株式会社ミスミ
日本企業体
RK 事業グループ

「メタル・ジョイント PBL510」誤表示修正のご案内

メタル・ジョイント T 字・平行 PBL510

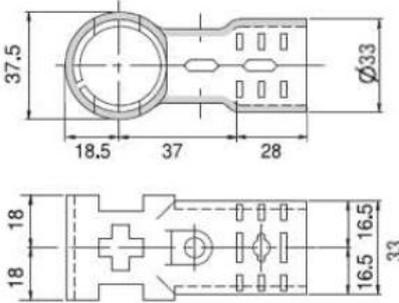
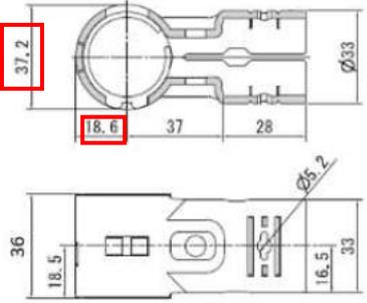
ジョイント形状と重量を修正いたします。

修正前	修正後
外観		
形状	中央部十字穴＋ 側面切欠き/パイプ挿入代切欠き	中央部長穴＋ 側面切欠き無し/パイプ挿入代切欠き
重量	148g	162g
仕様

※カタログ誤表記の修正のみで、製品そのものには変更はございません。
